| 品番 | TMHG40B3 | B | 品名 | 壁付サーモ13 (浴室) | (JIS) | 1 / 3 |

| 金具補修品互換性情報 | 製品の前期型品・後期型品を識別し、それぞれに対応した補修品を選定してください。 | 2-A1-0015 |

| 件名 | 吐水口補修時の注意情報 |

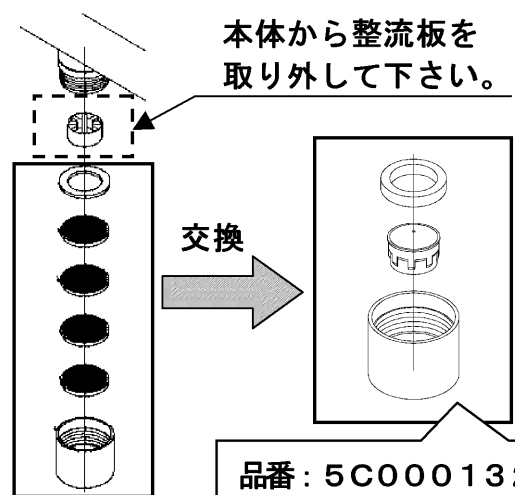
新旧製品識別方法

| 前期型品 | 切替時期 2011年6月頃 | 後期型品 |

注意 旧型品を補修の際は、整流板の抜き忘れにご注意下さい。
整流板は、水栓本体側に取り付けています。

|  <p style="text-align: center;">交換</p> <p style="text-align: center;">品番: 5C000132</p> | <p>5C000132で補修できます。 (そのまま取り付けます)</p>  |
